Mission régionale d'autorité environnementale  
**Grand Est**

**Avis délibéré sur le projet d'exploitation  
du Parc éolien du Bois Chantret  
à Joiselle (51)  
porté par la société Alterric SARL**

n°MRAe 2023APGE112

| Objet de la demande                            | Demande d'autorisation environnementale de construire et d'exploiter un parc éolien de 6 aérogénérateurs et 2 postes de livraison. |

**Figure 4: Diagramme d'encerclement de Joiselle (impact du projet en vert)**

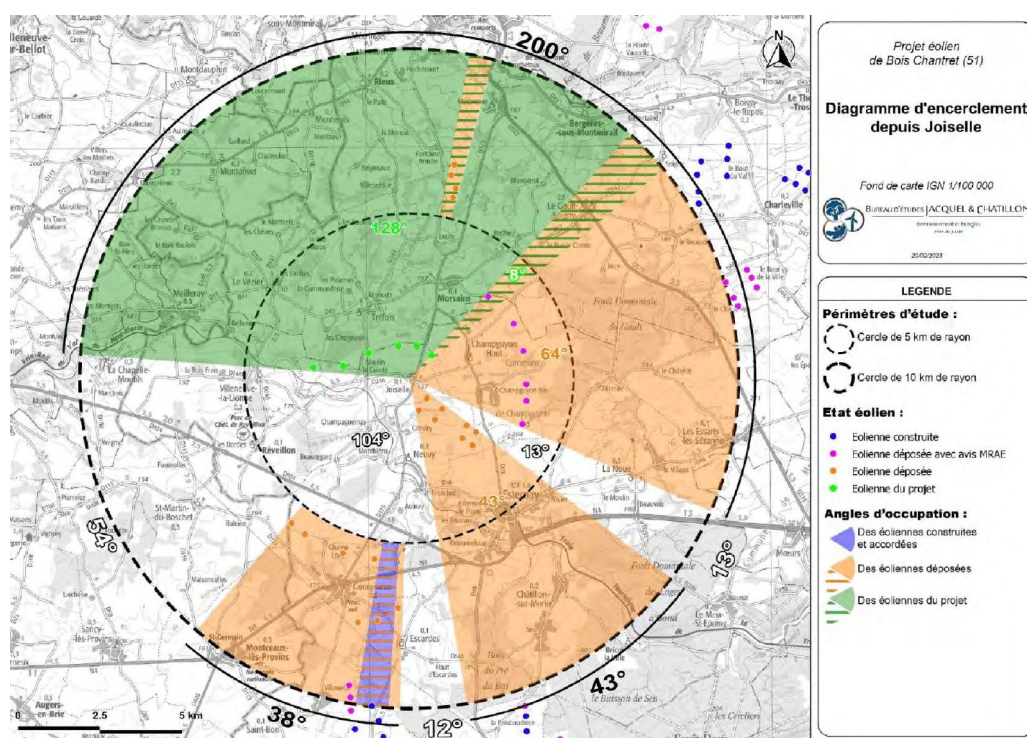
Pour le village de Joiselle, le projet augmente l'angle d'occupation de 119° et donc le porte à 281° (au lieu des 180° à considérer dans le SRE Champagne-Ardenne), et réduit le principal angle de respiration de 96° et donc le porte à 54° (au lieu des 120° à considérer dans le SRE Champagne-Ardenne). L'impact du projet sur l'encerclement de Joiselle est très important, il engendre une saturation du paysage autour de ce village. L'impact est également important à Tréfols, Champguyon, et au niveau des fermes et hameaux les plus proches du projet.

***L'Ae recommande au pétitionnaire et à la société Escofi, porteuse du projet de parc éolien du Champ de l'Alouette, de se coordonner pour supprimer ou déplacer une partie de leurs éoliennes de manière à conserver un angle d'occupation maximal de 180° et un angle de respiration de 120° autour de Joiselle et de Champguyon.***
